TREŚĆ ZAPYTAŃ WRAZ Z WYJAŚNIENIAMI ZAMAWIAJĄCEGO

Dotyczy: postępowania o udzielenie zamówienia publicznego pn. „Przebudowa dróg gminnych w miejscowości Klebark Mały - Etap II”.

Znak sprawy: ZP.271.32.2025

Rys. 1

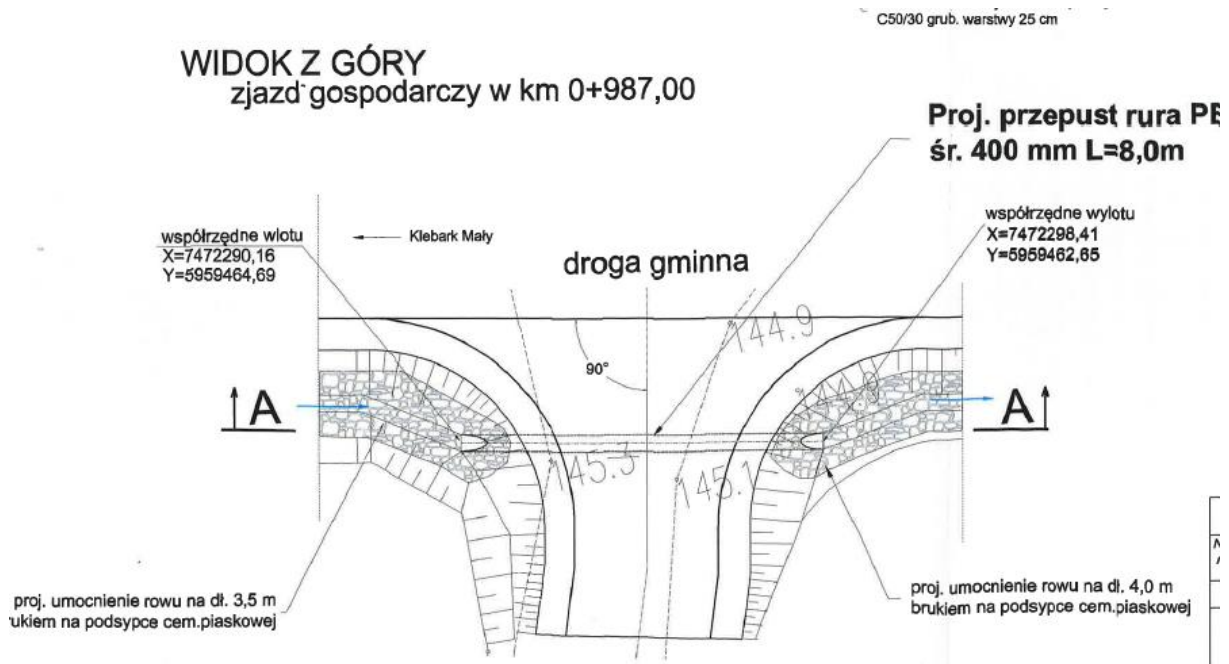
W przekroju dot. przepustów w km 0+987 wskazano obrukowanie rowów obustronne (rys. 1), natomiast na mapie PZT jest jednostronne (rys. 2). Proszę o potwierdzenie, że obrukowanie należy wykonać obustronnie.

Przepusty należy obrukować obustronnie zgodnie z rysunkami.
